**WYJAŚNIENIA nr 1**  
**DO TREŚCI SPECYFIKACJI WARUNKÓW ZAMÓWIENIA**

**Dotyczy postępowania o udzielenie zamówienia publicznego: „Modernizacja boiska wielofunkcyjnego przy ul. Szkolnej w Opatowie”**

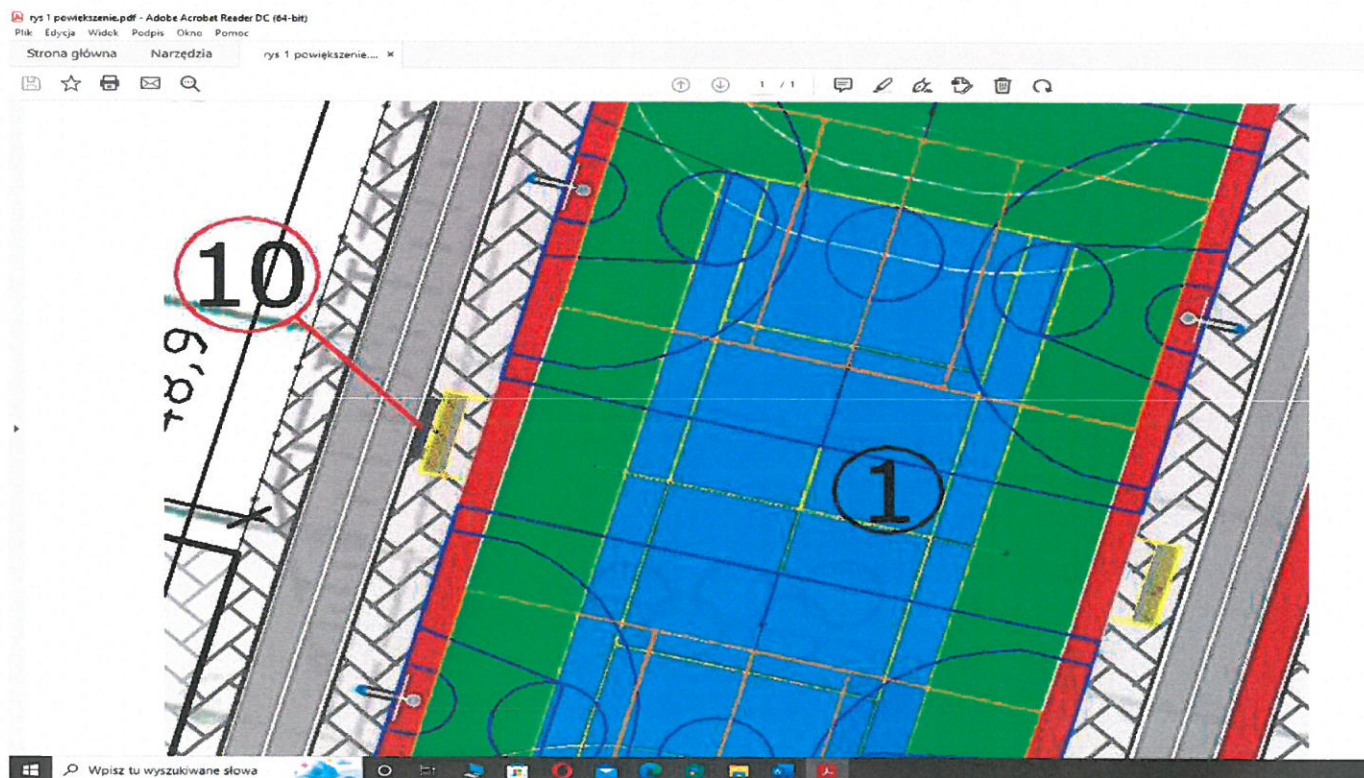
W opisie technicznym napisano że elementy skoczni (rozbiegu, zeskoczni) muszą być oddalone minimum 1 m od bieżni na PZT przylegają do siebie. Czy wykonać je z obrzeży gumowych czy oddalone o 2 m od bieżni wg opisu technicznego? Proszę o korektę przedmiaru Robót na obrzeża gumowe i /lub korektę ilości poz. 20.1.2 - ilość obejmuje założenie że przylega do toru bieżni.

Rozbieg i zeskocznia skoku w dal i trójskoku mają przylegać do bieżni wokół boiska zgodnie z PZT oraz rys 3AB. Zamawiający zgadza się na zastosowanie obrzeży gumowych. W przypadku obrzeży przedmiary są podane w metrach bieżących. W przypadku zastosowania obrzeży gumowych należy zastosować analogię przy opracowaniu kosztorysu.

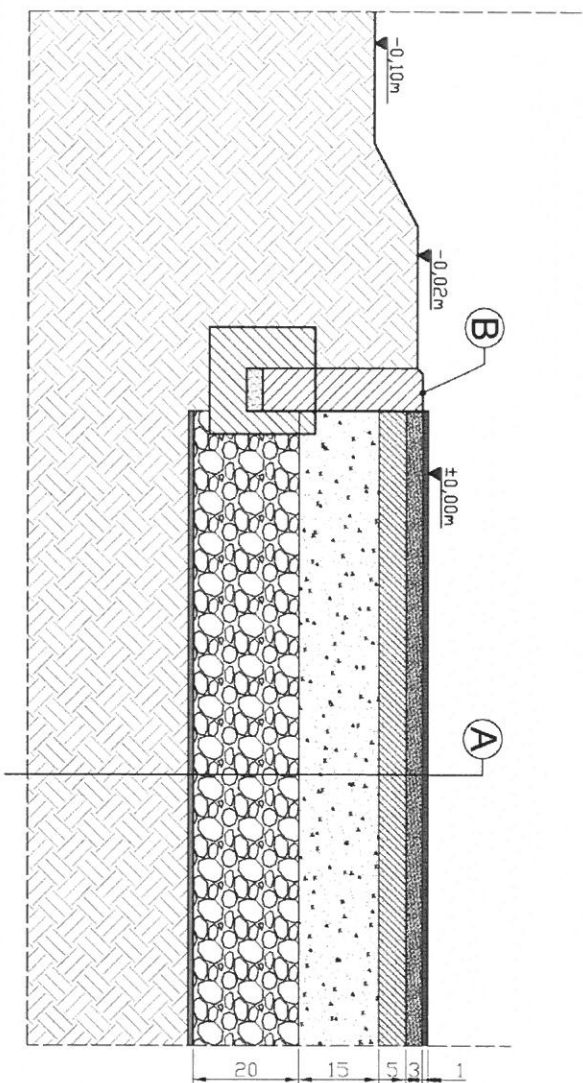
1) poz. Kosztorysu 26 d.1.3 Dostawa i montaż wyposażenia boiska Tablica wyników elektroniczna kpl. 1 . Czy w ramach kompletu należy zamontować 1 elektroniczną tablicę wyników czy 2 szt. Na rysunku nr 1 Projekt zagospodarowania terenu są naniesione 2 sztuki tablic elektronicznych

Zakres prac obejmuje jedną tablicę wyników. Na rysunku nr 1 tablica wyników jest oznaczona numerem 10 i zaznaczona jest jako czarna kreska. Tablica wyników ma być umiejscowiona za jedną z wiat dla zawodników, która oznaczona jest kolorem żółtym. Poniżej powiększenie elementu.

PRZEKRÓJ POPRZECZNY PRZEZ WARSTWY PODBUDOWY  
NAWIERZCHNI SYNTETYCZNEJ

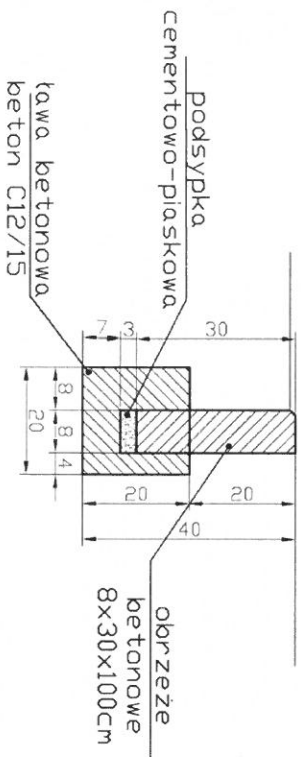
Konstrukcja boiska przekrój – jest 30 cm piasku – brak tego w przedmiarze – proszę o korektę przedmiaru Robót.

Konstrukcja boiska przekrój – brak geowłókniny – jest w przedmiarze na poz.7 d.1.2 – proszę o korektę przekroju konstrukcyjnego lub przedmiaru Robót. Czy należy wykonać warstwę geowłókniny ? Jakie parametry?

Konstrukcja Boiska przekrój – kruszywo 15 cm +5 cm = 20 cm – jest w przedmiarze na poz.8 i 9 d.1.2 = 20+15= 35 cm – proszę o korektę przekroju konstrukcyjnego lub przedmiaru Robót. Jak grubą wykonać warstwę kruszyw na boisku wielofunkcyjnym?

Konstrukcję boiska należy wykonać w przekroju od najwyższej warstwy jako:

1. Warstwa użytkowa natryskowa – 10 mm
2. Warstwa z granulatu – 3 cm
3. Podsypka cementowo – piaskowa – 5 cm
4. Warstwa z kruszywa drobnego 0-31,5 mm – 15 cm
5. Warstwa z kruszywa grubego 31,5-63 mm – 20 cm
6. Warstwa geowłókniny drenarsko – separującej z włókien ciągłych
7. Grunt rodzimy zagęszczony

Zgodnie z przedmiarem oraz specyfikacją techniczną. W załączeniu poprawiony przekrój.

- Ⓐ – NAWIERZCHNIA SYNTETYCZNA  
WRAZ Z PODBUDOWĄ:
1. Warstwa użytkowa natrysowana – gr. 10mm
  2. Warstwa granulatu – gr. 30mm
  3. Podsyпка cementowa – piaskowa – gr. 5cm
  4. Warstwa kruszywa drobnego – gr. 15cm  
– o uziarnieniu od 0÷31,5mm
  5. Warstwa kruszywa grubego – gr. 20cm  
– o uziarnieniu od 31,5mm÷63mm
  6. Warstwa geowłókniny drenarsko – separującej  
z włókien ciegłych
  7. Stabilny, zagęszczony grunt rodzimy
